liZP.272.6.2021

dotyczy postępowania o udzielenie zamówienia publicznego:
„Rewitalizacja Zabytkowego Parku w Mroczkowie Gościnnym”

WYJAŚNIENIE TREŚCI SWZ

Trejaż drewniany z kratą na rośliny pnące

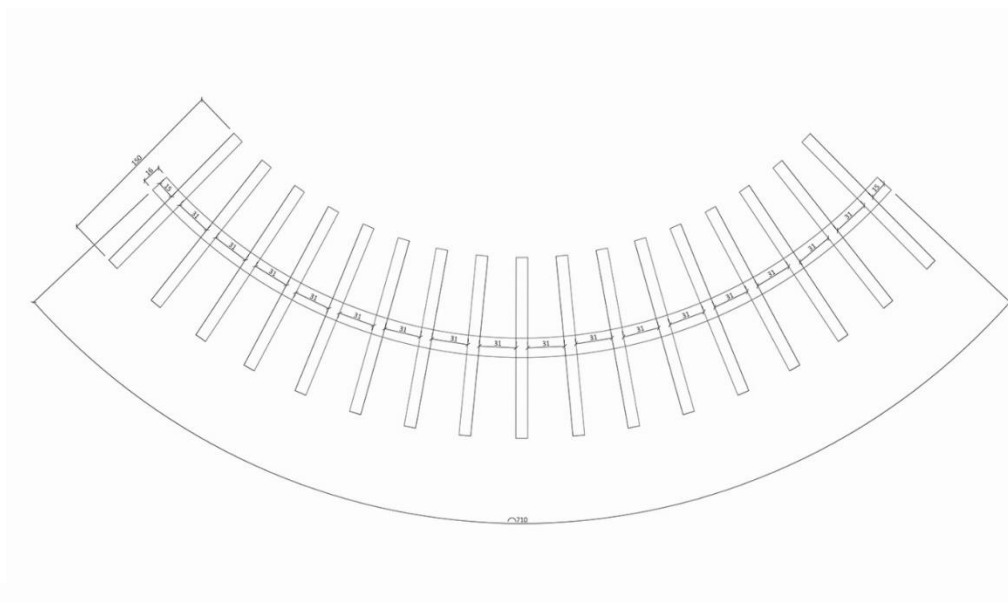
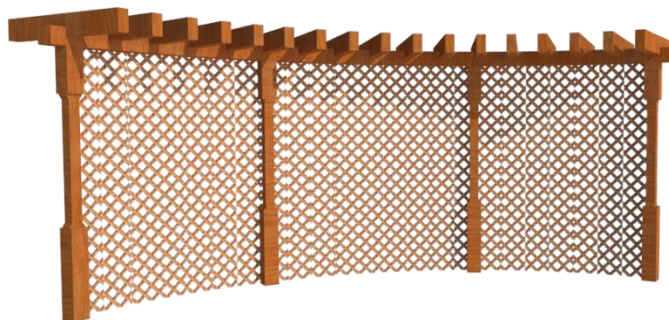
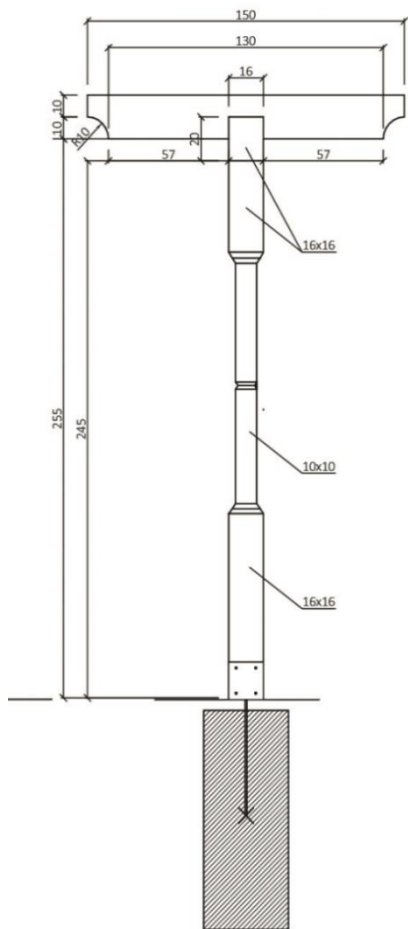
1. Proszę o szczegóły z czego mają być wykonane pergole pomiędzy ławkami w kształcie łuku.

Proszę również o podanie wymiarów oraz typu pergoli.

Zdaniem Zamawiającego wniosek dotyczy projektowanego trejażu, nie pergoli. W projekcie nie przewidziano bowiem żadnych pergoli. Wszystkie informacje dotyczące konstrukcji i materiału, z którego zaplanowano trejaż podano w dokumentacji projektowej.

Typ trejażu: drewniany, w formie łuku.

Pomiędzy słupami trejażu przewidziano kratę na rośliny (jak na wizualizacji)

- Wysokość: 275 cm
- Długość łuku: 710cm
- Wysokość słupa: 245 cm
- Grubość słupa: 16x16/10x10 cm
- Odległość pomiędzy deskami górnymi: 31cm

- Konstrukcja:
twarde drewno liściaste zabezpieczone impregnatem w kolorze teak półmat malowane dwoma warstwami lakiero-bejcy odpornej na promieniowanie UV i wodę

- Na stałe w gruncie przez zabetonowanie rur kotwiących

Możliwe są odstępstwa wielkościowe i technologiczne gwarantujące produkty równoważne z przedstawionymi w projekcie z tolerancją wielkościową $\pm 5\%$, materiały nie gorsze jakościowo (uwzględniające kwestie estetyczne, użytkowe trwałości w przestrzeni publicznej) od przewidzianych w projekcie.
